POR MEDIO DE LA CUAL SE MODIFICA UN PERMISO DE VERTIMIENTOS Y SE ADOPTAN OTRAS DETERMINACIONES

LA DIRECTORA DE LA REGIONAL VALLES DE SAN NICOLÁS DE LA CORPORACIÓN AUTÓNOMA REGIONAL DE LAS CUENCAS DE LOS RÍOS NEGRO YNARE, CORNARE

15-. Que personal de la Corporación, procede a realizar verificación de lo allegado, generándose el informe técnico IT-02489-2026 del 4 de mayo de 2026, en el cual se observa y concluye lo siguiente:

Plano

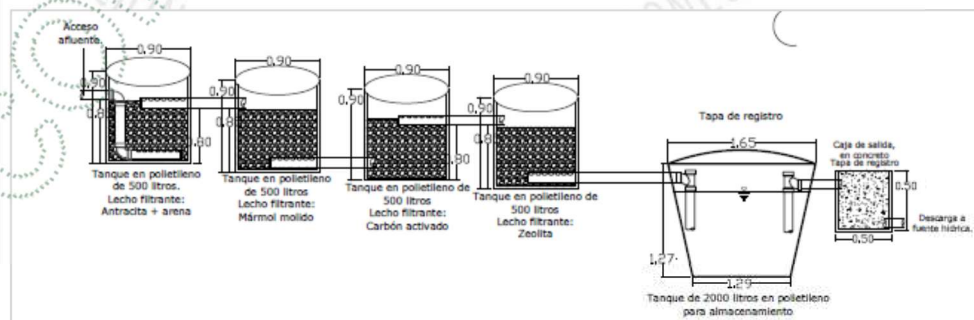
El afluente de las aguas residuales no domésticas provenientes del proceso de postcosecha floral pasará por cuatro (4) tanques de 500 litros cada uno, comunicados en serie, con el fin de garantizar que el fluido atraviese cada uno de ellos. El desplazamiento del volumen de agua entre los tanques se realiza gracias a la diferencia de altura existente entre estos, implementando el principio de vasos comunicantes para mantener un flujo continuo y compensar las pérdidas de carga generadas por los lechos filtrantes.

Para el cálculo del tiempo de retención se tomó en cuenta las siguientes características presentes en la cámara, el volumen total de la cámara es de 0,547 m³, que posee una altura útil de 0.86 m, de la cual se toma 0.46 m para ocupar con el material filtrante y el 0.40 m es el espacio a ocupar por el agua. Este último valor es tomado para realizar el cálculo de tiempo de retención del agua que ingresa.

Tiempo de Retención Hidráulica: Este cálculo aplica para las cuatro (4) unidades filtrantes (pozos).

$$\text{Tiempo de retención filtro} = \frac{254 \text{ L}}{0.005 \text{ L/s}} = 50800 \text{ s} = 14 \text{ h}$$

Tipo de Tratamiento	Preliminar o Pretratamiento: <input type="checkbox"/>	Primario: <input checked="" type="checkbox"/>	Secundario: <input checked="" type="checkbox"/>	Terciario: <input checked="" type="checkbox"/>	Otros: ¿Cuál?: _____	
Nombre Sistema de tratamiento			Coordenadas del sistema de tratamiento Magna sirgas			
STARnD: Sistema de desactivación			LONGITUD (W) - X		LATITUD (N) Y	Z:
			-75	22	51	5
Tipo de tratamiento	Unidades (Componentes)	Descripción de la Unidad o Componente				
Fisicoquímico	DESACTIVADOS DE PLAQUICIDAS	El tanque 1 contiene arena y antracita, las cuales retienen físicamente los sólidos suspendidos y la turbiedad Dimensiones: Volumen 500L Antracita más arena Profundidad efectiva = 0.40 Ø del grano (antracita) = 0.6 mm a 2 mm Ø del grano (arena) = 0.8 mm				
		Tanque 2. Contiene mármol triturado, encargado de neutralizar el pH y precipitar el aluminio. Dimensiones Volumen 500L Mármol molido Profundidad efectiva = 0.40 Ø Mármol = 0.3cm

Tanque 3. Cuenta con carbón activado para la adsorción de materia orgánica y aluminio residual, además de mejorar el color y el olor del agua. Finalmente.

<p>Volumen 500L</p> <p>Carbón activado</p> <p>Profundidad efectiva = 0.40</p> <p>Ø del carbón activado = 0.5 mm</p>
		<p>Tanque 4. Contiene zeolita, que realiza un pulimiento final mediante la remoción de amonio, metales traza y fosfatos, en caso de que estos se encuentren presentes.</p> <p>Dimensiones</p> <p>Volumen 500L</p> <p>Zeolita</p> <p>Profundidad efectiva = 0.40</p> <p>Ø del grano = 1.18 mm</p>
	Tanque 5	<p>Almacenamiento</p> <p>Volumen 2000L</p>
Otra Unidad	CAJA DE SALIDA	<p>Donde se podrán tomar muestras del efluente y mediante análisis de laboratorio detectar la concentración de los componentes y posteriormente verificar la calidad del vertimiento a la autoridad ambiental</p>
Manejo de Lodos	LECHOS DE SECADO - GESTOR EXTERNO	<p>Se propone lecho de secado de 1000 litros. Los lodos provenientes del sistema serán dispuestos con un gestor externo autorizado. Se proponen mantenimientos periódicos de los sistemas a través de empresas que cuenten con los respectivos permisos para la extracción, transporte y disposición final de los lodos.</p>

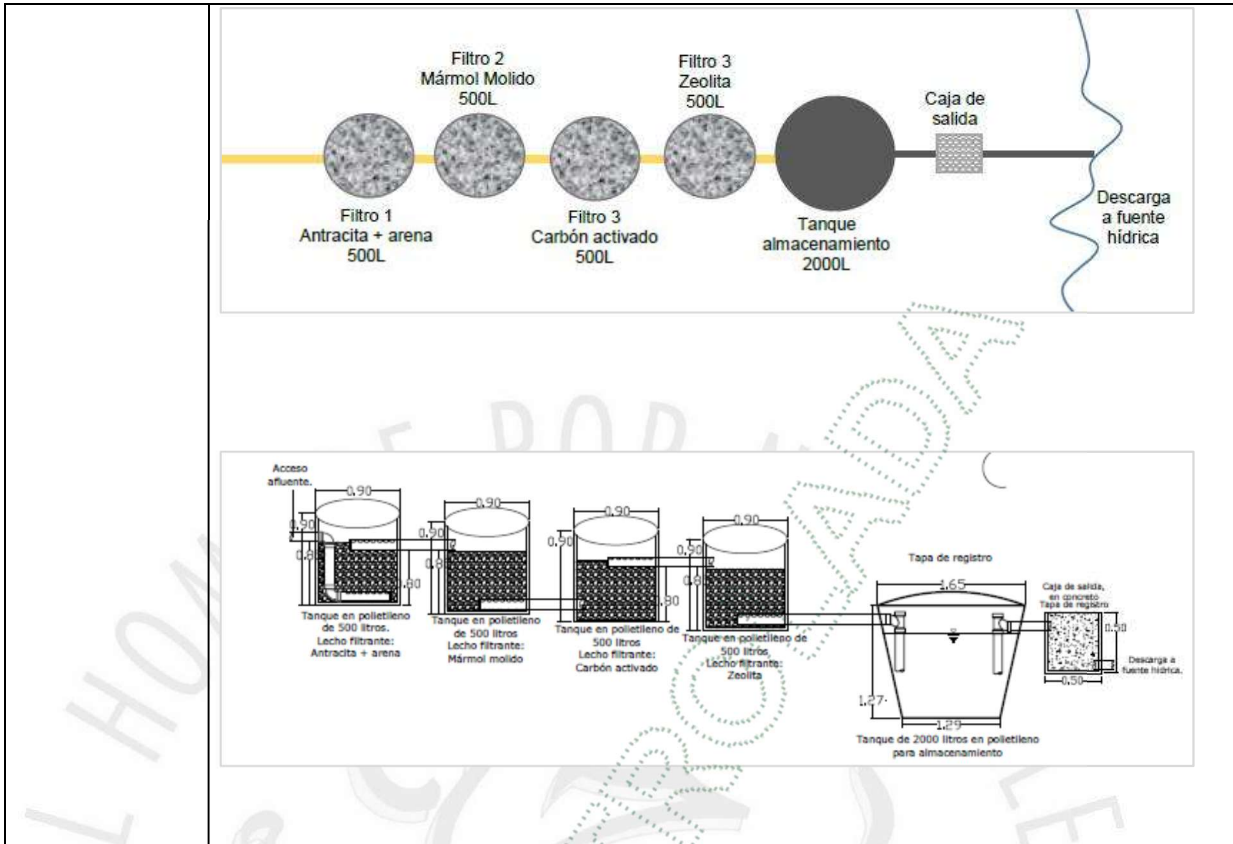
<p>Ø del grano (antracita) = 0,6 mm a 2 mm</p> <p>Ø del grano (arena) = 0.8 mm</p>
		<p>Tanque 2. Contiene mármol triturado, encargado de neutralizar el pH y precipitar el aluminio.</p> <p>Dimensiones</p> <p>Volumen 500L</p> <p>Mármol molido</p> <p>Profundidad efectiva = 0.40</p> <p>Ø Mármol = 0.3cm</p>
		<p>Tanque 3. Cuenta con carbón activado para la adsorción de materia orgánica y aluminio residual, además de mejorar el color y el olor del agua. Finalmente.</p> <p>Dimensiones</p> <p>Volumen 500L</p> <p>Carbón activado</p> <p>Profundidad efectiva = 0.40</p> <p>Ø del carbón activado = 0.5 mm</p>
		<p>Tanque 4. Contiene zeolita, que realiza un pulimiento final mediante la remoción de amonio, metales traza y fosfatos, en caso de que estos se encuentren presentes.</p> <p>Dimensiones</p> <p>Volumen 500L</p> <p>Zeolita</p> <p>Profundidad efectiva = 0.40</p> <p>Ø del grano = 1.18 mm</p>
	Tanque 5	<p>Almacenamiento</p> <p>Volumen 2000L</p>
